ZNALCKÝ POSUDEK

**Jímací území Bzenec – komplex – posouzení vlivu projektované těžby štěrkopísků
v lokalitě Uherský Ostroh na zdroj pitné vody**

Zpracoval: RNDr. Pavel Burda, znalec v oboru vodní hospodářství, odvětví čistota vod
se specializací hydrogeologie a těžba, odvětví geologie se specializací
hydrogeologie, Belcrediho 34, 628 00 Brno, tel.: 530 324 707

Datum vypracování: 29. 12. 2020

Bilance odlehčovacího kanálu Nová Morava, úsek mezi jezy Uherský ostroh a Vnorovy II, porovnání modelu Koppové a provedených měření Graf 6

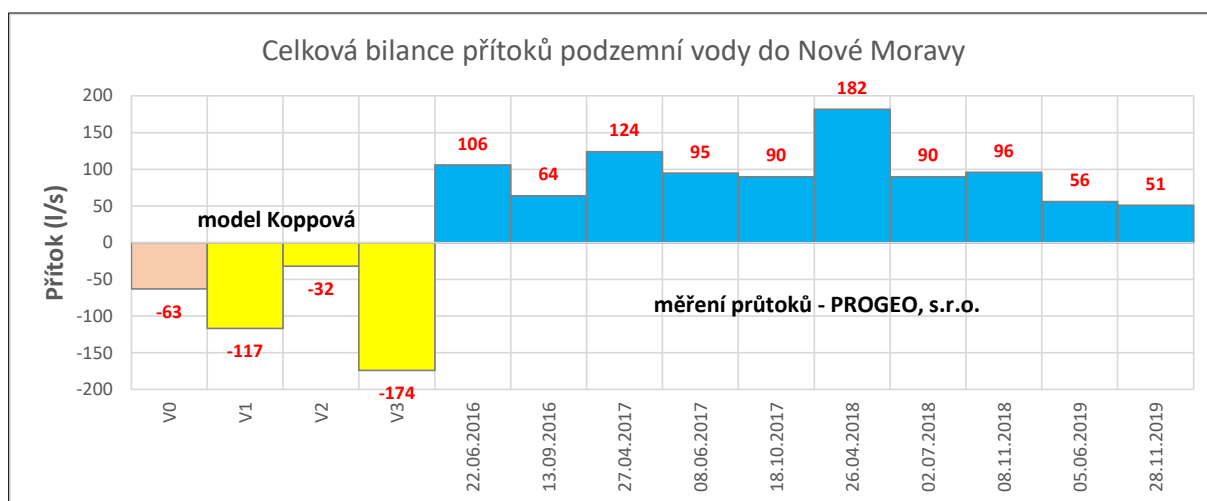
Žluté sloupce reprezentují celkovou bilanci Nové Moravy (rozdíl pátého a osmého sloupce tabulky č. 1) dle Koppové, **kteřa mylně předpokládá, že z Nové Moravy se voda ztrácí** ve prospěch vodního zdroje Bzenec - komplex v množstvích 32 – 174 l/s v závislosti na velikosti odběru.

Opakovaná měření průtoků v oblasti odlehčovacího kanálu Nová Morava (Uhlík a Zeman 2015 – 2019, modré sloupce v Grafu 6) v různých obdobích roku mimo periody převodu povodňových vod dokládají, že:

1. Posuzovaný úsek Nové Moravy mezi jezy Uherský Ostroh a Vnorovy II z horninového prostředí získává (drénuje) podzemní vodu v množství 51 – 182 l/s. Medián a průměr naměřené drenáže podzemní vody do Nové Moravy (Graf 6) jsou 93 a 95 l/s.

2. Naproti tomu model Koppové celkově předpokládá průsak vody z Nové Moravy do horninového prostředí v rozmezí 32 – 174 l/s (Graf 6) - tato bilance je dopočtena z rozdílu posledního a pátého sloupce v Tabulce č. 1. Ve variantě V0, která je nejbližší skutečně realizovaným odběrům v období měření průtoků, zkresluje model Koppové hydrogeologickou funkci odlehčovacího kanálu Nová Morava ve srovnání s průměrem měření o $95 + 63 = 158$ l/s. **To je zcela neakceptovatelná chyba, souměřitelná s velikostí všech realizovaných odběrů z celého vodního zdroje Bzenec - komplex.**

Schéma polohy a úrovně jezových zdrží Moravy, mocnost štěrkopísků v hradištském příkopu, poloha jízků na Nové Moravě (převzato a upraveno z modelových prací Uhlík a Zeman 2015) Obr. 8

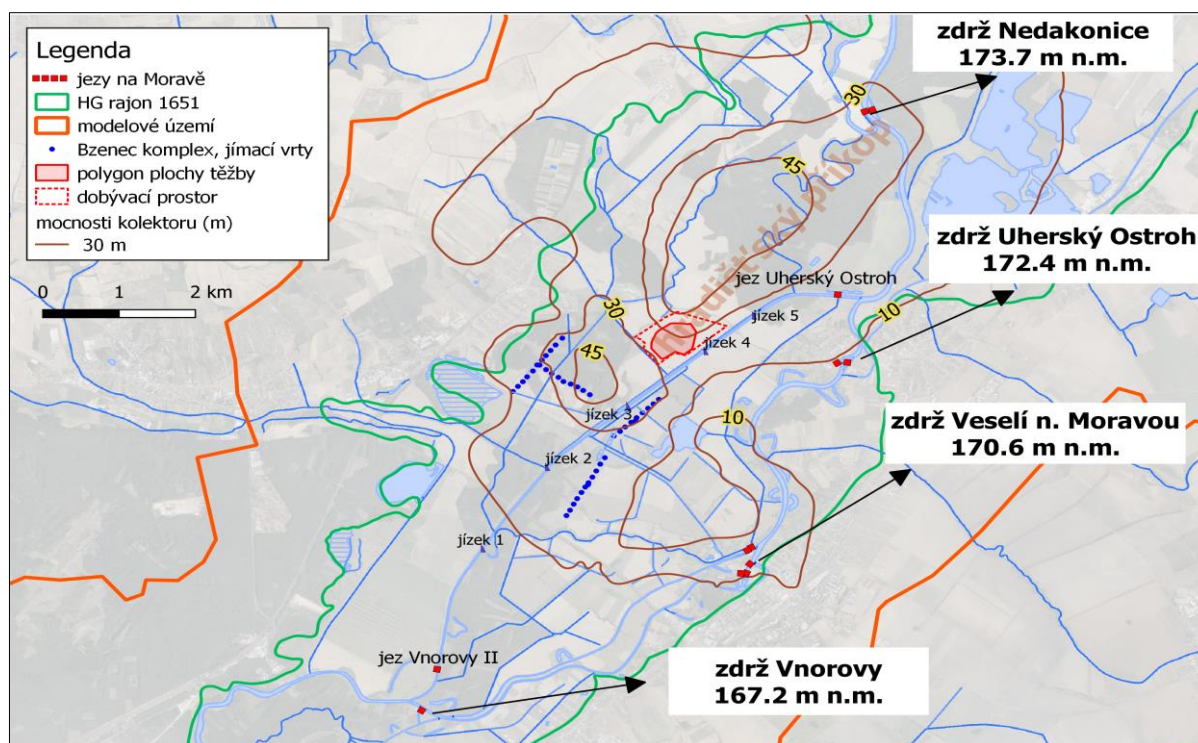
Na Obr. 8 jsou vykresleny všechny podstatné informace, které ovlivňují proudění podzemní vody v prostoru vodního zdroje Bzenec - komplex a projektované šterkovny. Mocnost šterkopísků kolísá v rozmezí jednotek až desítek metrů. Největší mocnosti šterkopísků (i přes

40 m) jsou vázány na strukturu hradištského příkopu, který tok Moravy kříží severně od zájmového území v prostoru jezových zdrží Uherský Ostroj a Nedakonice. Naopak v prostoru jezových zdrží Vnorovy a Veselí nad Moravou mocnost šterkopísků dosahuje již jen jednotky metrů, jde tedy o území jednoznačně mimo hradištský příkop.

Jezová zdrž Vnorovy nemůže dotovat oblast vodního zdroje Bzenec - komplex. Hladina v jezové zdrži totiž není výše, ale je přibližně ve stejné úrovni jako hladiny podzemní vody v oblasti vodního zdroje Bzenec – komplex. Funkce zdrže Vnorovy je spíše drenážní, protože odvádí vodu infiltrovanou z Baťova kanálu, který je situován mezi zdrží a vodním zdrojem Bzenec – komplex, a který má hladinu vyšší než Morava ve vnorovské zdrži. K dotaci horninového prostředí říční vodou z jezových zdrží, může docházet (a dochází) z jezových zdrží Nedakonice, Uherský Ostroh a Veselí nad Moravou.

Podélný profil dna a hladiny v Nové Moravě, červen 2016 (převzato z Uhlík a Zeman 2017)

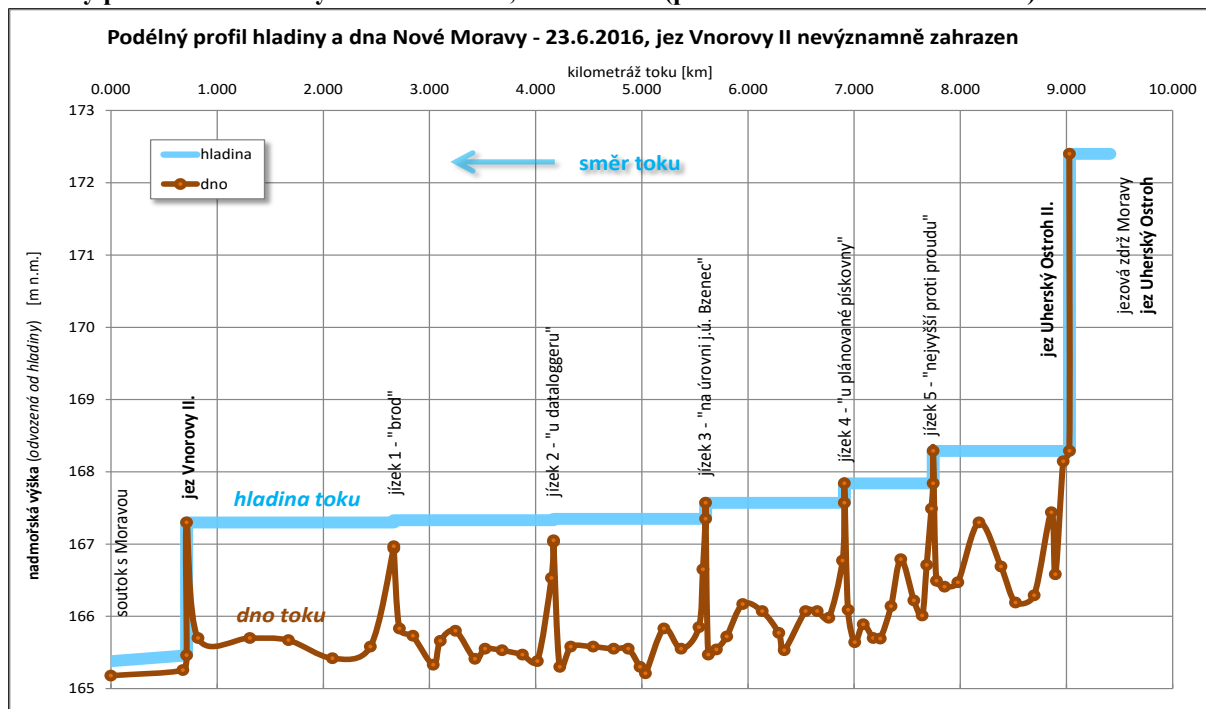
Koppová (2010, str. 7) cituje hladinu stálého nadržení v Nové Moravě 168 m n. m.; realita, kterou ukazuje Obr. 9, je ovšem zcela jiná. Veškeré modelové výpočty proudění podzemní vody Koppové (2010, 2012, 2015) mají hladinu v Nové Moravě zadánu k datu, kdy odlehčovacím kanálem byl krátkodobě (po dobu pouhých tří dnů) převáděn zvýšený průtok Moravy (12.11.2009, na Obr. 10 označeno červenou šipkou), přičemž jsou tyto výpočty zcela chybně interpretovány jako běžný a trvalý stav hydrologických a hydrogeologických poměrů oblasti vodního zdroje Bzenec - komplex.

V kapitole 3.2.1 (str. 7) Koppová (2012) komentuje zjištěné rozdíly aktuálního měření hladin v tocích (k 15.10.2012) a měření na němž byl založen modelový popis hydrogeologických poměrů (12.11.2009) následovně: „V Nové Moravě byly vodní stavy nižší o 1,06 m (OB 4) až 1,73 m (OB 1).“ Ovšem k revizi modelových prací a předkládaných výsledků i přes odlišná měření z října 2012 nedošlo. Naopak, Koppová (2012) v závěrečné kapitole píše: „Výsledky hydrologických měření v říjnu 2012 a konstrukce mapy hydroizohyps potvrdily závěry studie z roku 2010“.

Hladina v Nové Moravě, vodočet V-5, respektive OB3 v popisech Koppové; měření společnosti SAKOL Ekotechnologie spol. s r.o.; období 2002 – 2007 **Graf 10**

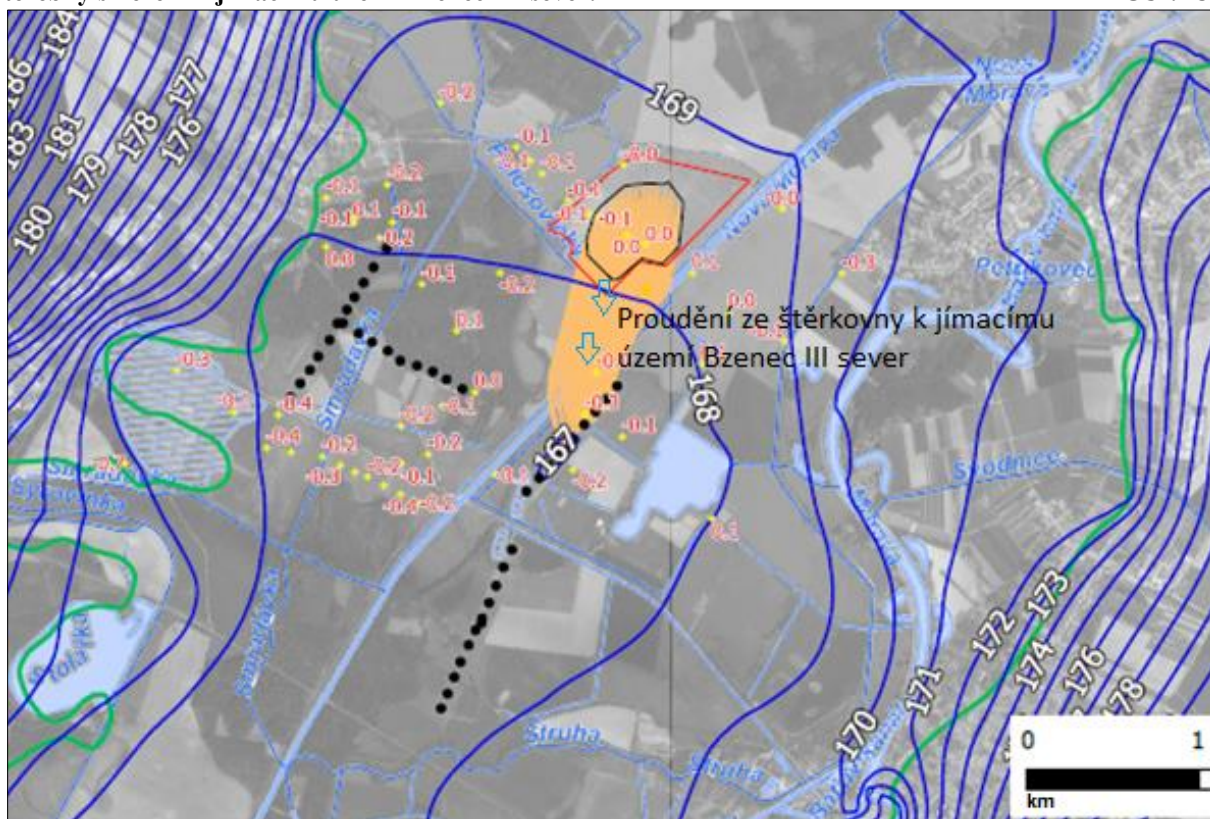
Zadaná chyba hladin v modelu Koppové, přibližně 2 m, je pro kvartérní zvođen zcela nepřipustná. Dochází k zásadnímu zkreslení pole proudění podzemní vody z hlediska úrovně hladin, směru proudění i velikosti proudění.
